<b>箇所の確認</b>	TF1-212用 リレーの確認
<p><b>対象機種：TF1-212</b></p> <p>TF1-212 1994年生産中止した古い機械です。</p> <p>(旧)フジリレーから (新)SC-5-1リレーに変更してます。</p> <p>(旧)フジリレーが取付いている場合、最初は2個とも (新)リレーに交換が必要です。</p> <p>(新)リレーに交換された後は、故障した場合、(新)リレー1個の交換でOKです。</p> <p>(旧フジリレーが付いている場合)</p> <p><b>606848020 リレーホキュウ (2個)</b></p> <p>(新リレーが付いている場合)</p> <p><b>606848020 リレーホキュウ (1個) から販売OK</b></p> <p>*どのリレーになりますか？</p>

< 新旧の電磁接触器の相違点 >

< 交換手順書 > :対象機種 TF-212  
 <Replacement Procedure> Applicable model : TF-212

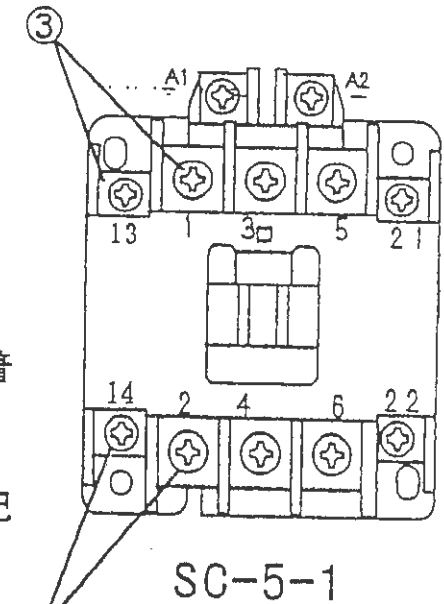
①旧フジリ-  
上面・横が黒色

① 端子台配置・番号(下記)が異なる。

旧	SRCa3631-5-1	15	16	9	10
新	SC-5-1	21	22	A1	A2

② 主接点(1, 2, 3, 4, 5, 6)以外の接点の適応圧着端子がM4 → M3.5になる。

③ 補助接点の最大定格電流が下がるため、下記対象機種では必ず接点を入れ替える。

・入替必要機種 : BT0 (263), BT1 (203, 204)  
BT2 (223, 224), BT3 (231, 232)

入替接点番号 : 1 ⇔ 13

2 ⇔ 14

・(入替不要機種) : BT1 (215, 216), BT2 (225, 226)  
HS-100, TF1 (212)

②新リ-  
上面がグレーです  
横が黒色

## < 新旧の電磁接触器の相違点 >

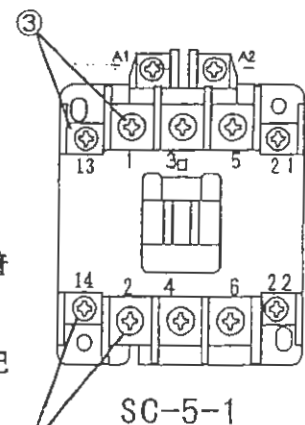
- ① 端子台配置・番号(下記)が異なる。

旧	SRCa3631-5-1	15	16	9	10
新	SC-5-1	21	22	A1	A2

- ② 主接点(1, 2, 3, 4, 5, 6)以外の接点の適応圧着端子が M4 → M3.5 になる。

- ③ 補助接点の最大定格電流が下がるため、下記対象機種では必ず接点を入れ替える。

・ 入替必要機種 : BT0 (263), BT1 (203, 204)

BT2 (223, 224), BT3 (231, 232)

入替接点番号: 1 ↔ 13

2 ↔ 14

・ (入替不要機種) : BT1 (215, 216), BT2 (225, 226)

HS-100, TF1 (212)

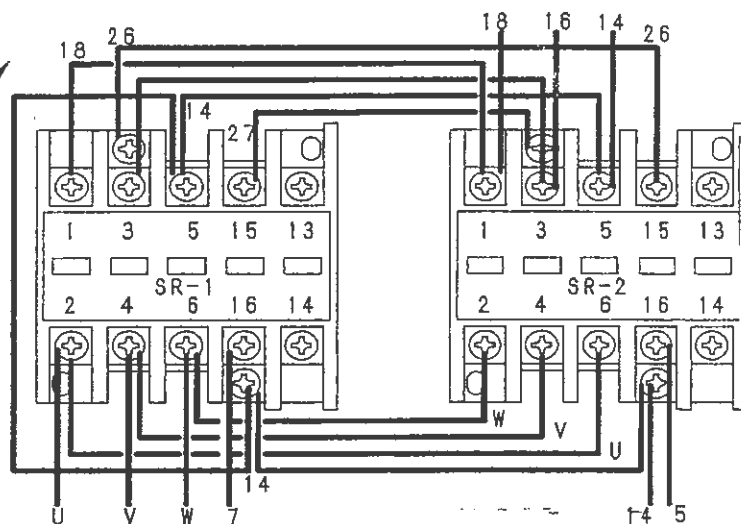
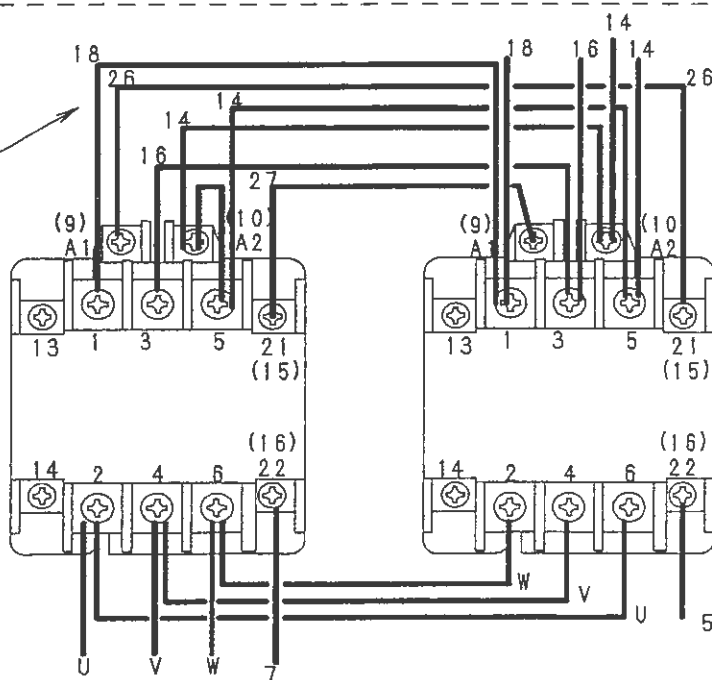
下記の手順に従い電磁接触器“リレー フジ ヒョウジユン”を“リレー-SC5-1AC20060”と交換して下さい。  
作業手順

1. 電源コードのコネクタがコンセントから外れていることを確認します。
2. 操作箱蓋を開けます。
3. 下記“リレー フジ ヒョウジユン”の様に電磁接触器が接続されているのを確認します。
4. 旧電磁接触器と新しい電磁接触器を付け替えます。その際、下記の点に注意して下さい。  
 -1) 接続端子配置が異なりますので、下図を参照して下さい。
5. コードを挟まないように注意しながら、操作箱の蓋を閉めます。

“リレー フジ ヒョウジユン”  
 “relay AC200V60HZ”

“リレー-SC5-1AC20060”  
 “relay SC-5-1 AC200V”

端子配置・端子番号（下表）が変わりますので注意して下さい。

旧 (old)	1~6, 11, 12	15	16	9	10
新 (new)	同上	21	22	A1	A2
